改善箇所説明図

被牽引車(トレーラ)の改善

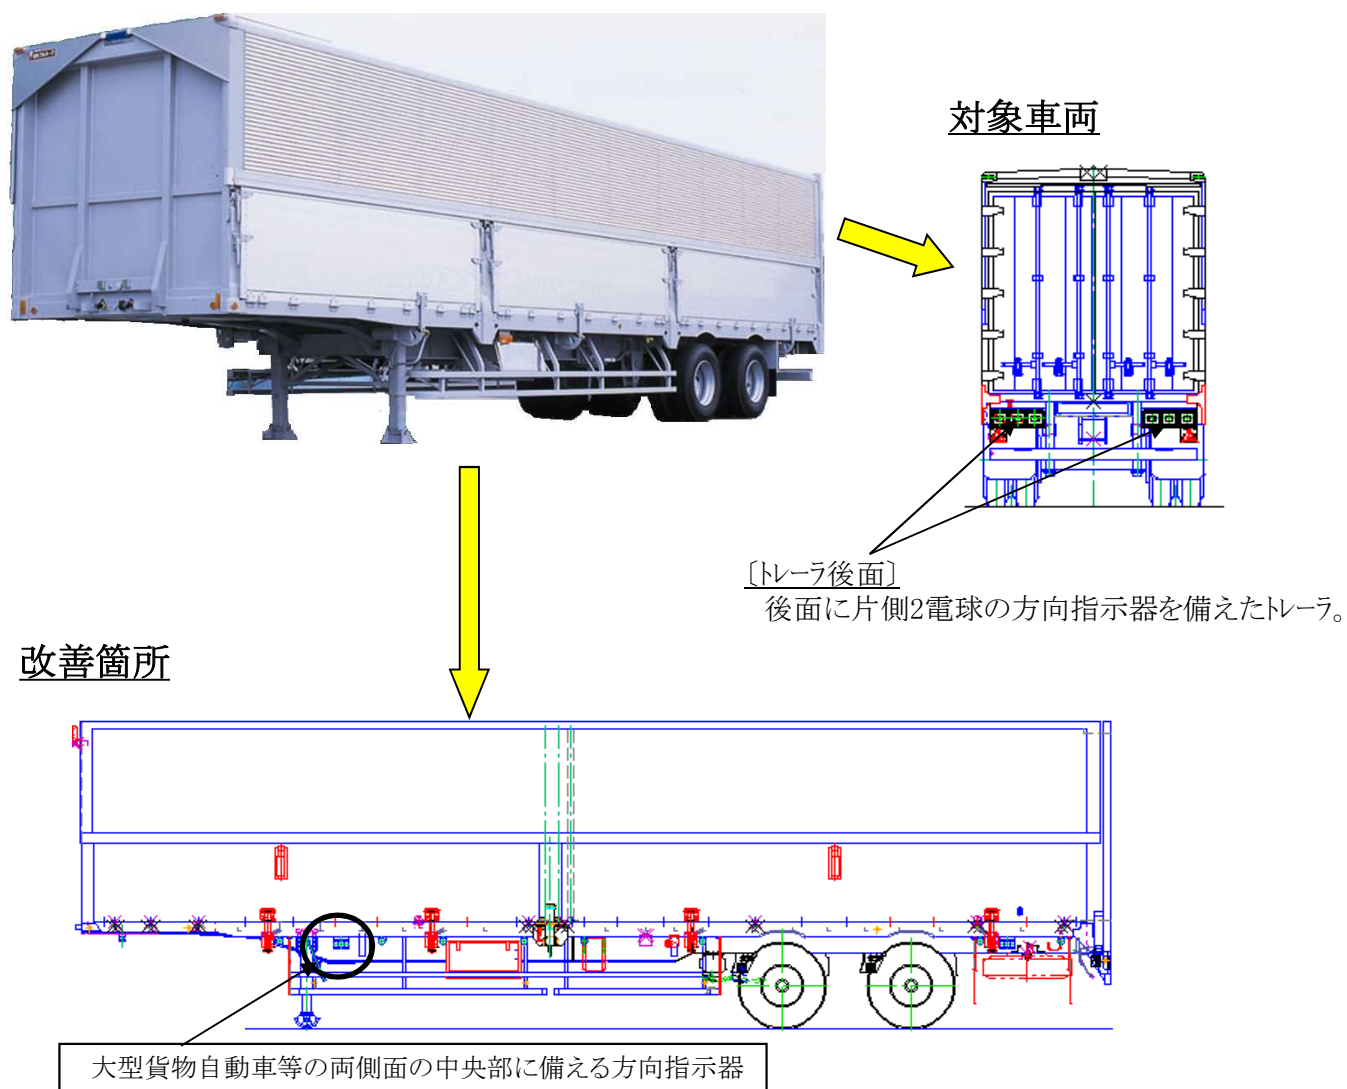
基準不適合発生箇所

トレーラの方向指示器において、方向指示器の選定が不適切なため、方向指示器が故障した場合に、フラッシュリレー内部の異常検出回路が機能せず、運転者席の作動状態表示装置が作動しない。

全車両、両側面の中央部に取付られた方向指示器の電球をLED電球と交換する。

両側面の中央部に備える方向指示器にLEDバルブ装着を示すラベルを貼り付ける。

- ・LEDバルブ装着フラッシャー
- ・LEDバルブ品番: 7314-026-01
